## УКАЗАНИЯ

по проектированию устройств автоматики, телемеханики и связи  
на железнодорожном транспорте

Изменения к альбому  
МРЦ-15-80

I. Изменения к альбому МРЦ-15-80 в схеме "Оповестительной сигнализации для переездов, расположенных на приемо-отправочных путях".

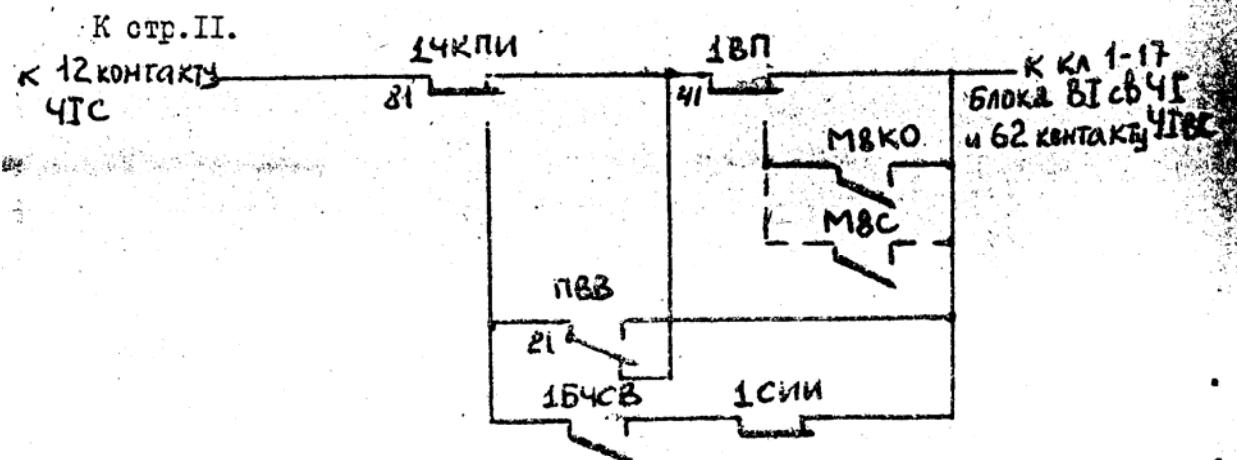
I.1. Контакт 1БПЗ в схеме реле ИСК /контакт 2БПЗ в 2СК/ вместо контакта ИКПИ /2КПИ/ ввести для исключения перекрытия выходного светофора в маршруте сквозного /безостановочного/ про-пуска за счет возбуждения реле ИСК /2СК/ при кратковременном на-ложении шунта на 1АП или 1ВП /2АП или 2ВП/ до появления поезда на участке приближения к переезду - рис.1.

Рис.2.

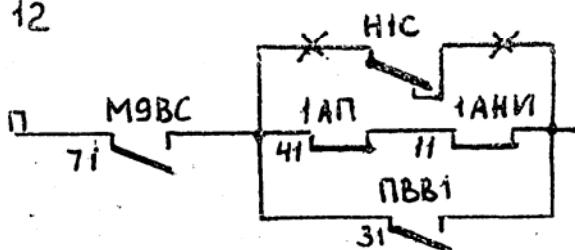
I.2. Фронтовой контакт М8С /М9С/ параллельно фронтовому контакту М8КО /М9КО/ в цепи самоблокировки сигнального реле све-тофора ЧI /НI/ ввести для исключения перекрытия светофора ЧI /НI/ при приеме поезда на станцию по приказу, занятии участка 1ВП /1АП/, открытии маневрового светофора М8 /М9/. - рис.2.

Рис.3.

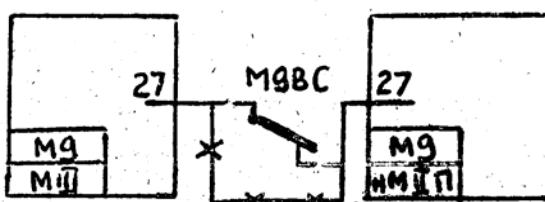
I.3. Для исключения открытия светофора М9 /М8/ без выдержки времени при занятом участке 1АП /1ВП/, а вслед за ним без выдержки времени и светофора НI /ЧI/ в цепи возбуждения М9С /М8С/ убрать тыловой контакт реле Н1С /Ч1С/ - рис.3.
